CONCEPTO TÉCNICO SOBRE NECESIDAD DE ESTUDIOS DETALLADOS DE AMENAZA Y RIESGO POR FENOMENOS DE REMOCIÓN EN MASA DENTRO DEL TRÁMITE DE LICENCIA URBANÍSTICA	Código:	GPR-FT-10
		Versión:	04
		Fecha de revisión:	21/06/2011

1.1 CONCEPTO TÉCNICO No.	CT-7260
1.2 ÁREA:	Análisis y Mitigación de Riesgos
1.3 COORDINACIÓN:	Estudios y Conceptos Técnicos
1.4 REFERENCIA CRUZADA RADICADO FOPAE:	2013ER27432
1.5 RESPUESTA OFICIAL No.	RO-67532

2.1 SOLICITANTE:	Curaduría Urbana No. 2
2.2 PROYECTO:	Instituto Lincon
2.3 LOCALIDAD:	2. Chapinero
2.4 UPZ:	99. Chapinero
2.5 BARRIO O SECTOR CATASTRAL:	Sector Catastral Marly
2.6 DIRECCIÓN:	Calle 49 No 9 - 37 Apto 101(**)
2.7 CHIP:	AAA0160ASHK (*)
2.8 MANZANA CATASTRAL:	14
2.9 PREDIO CATASTRAL:	17
2.10 ÁREA (Ha):	0,048429 (*)
2.11 FECHA DE VISITA: FECHA DE EMISIÓN:	Enero 24 de 2014 Febrero 25 de 2014

Figura 1. Localización general del proyecto ubicado en la Calle 49 No 9 - 37, Sector Catastral Marly de la Localidad de Chapinero en el Plano Normativo de Amenaza por Remoción en Masa del POT (Decreto 364 de 2013), el cual se encuentra en amenaza MEDIA.

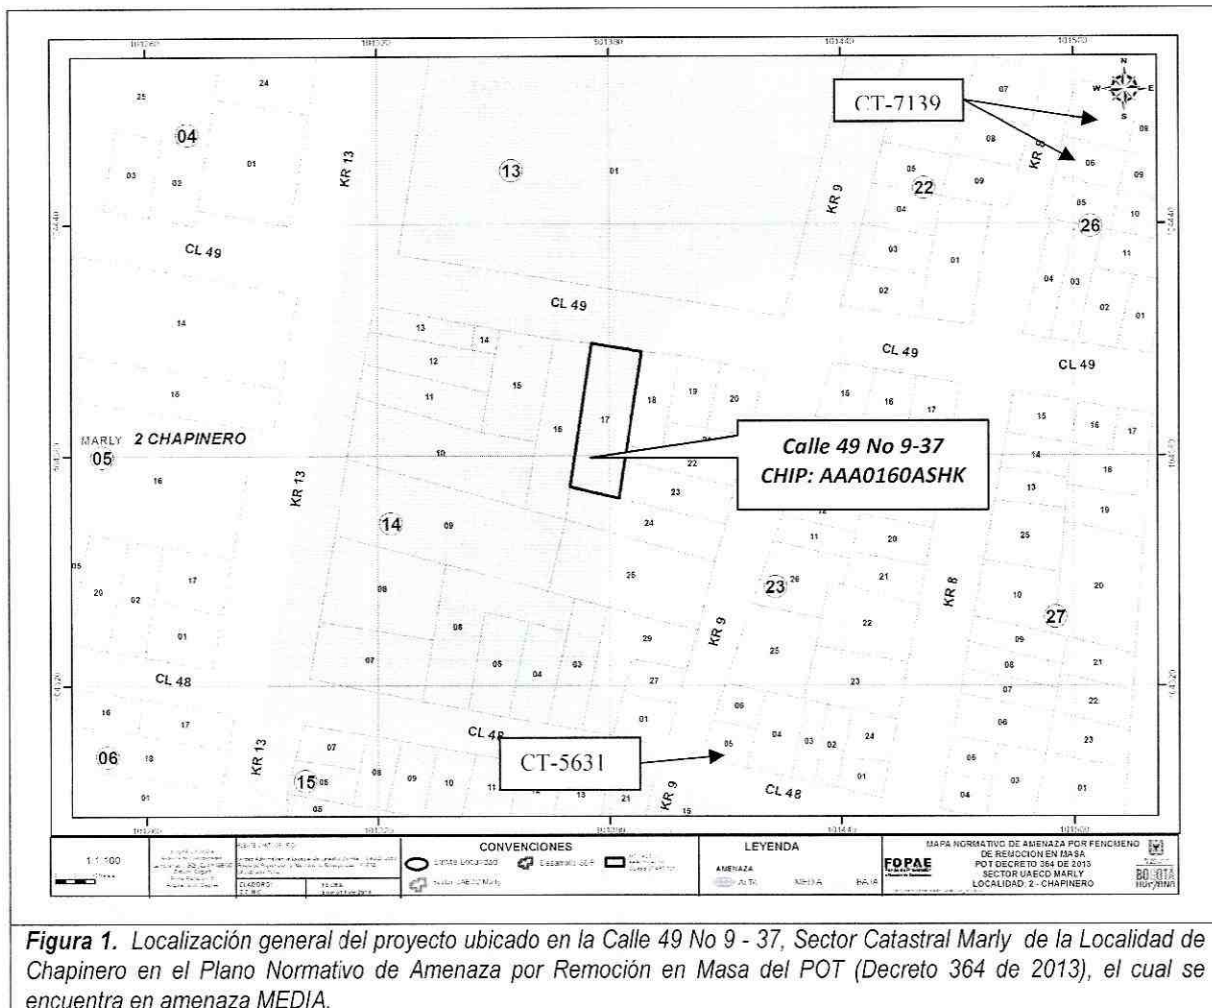
Conforme con el plano normativo de “Amenaza por Remoción en Masa” del Plan de Ordenamiento Territorial de Bogotá - POT, el sector del proyecto ubicado en la Calle 49 No 9 - 37 de la Localidad de Chapinero, se encuentra en una zona de **AMENAZA MEDIA** por procesos de remoción en masa (Figura 1).
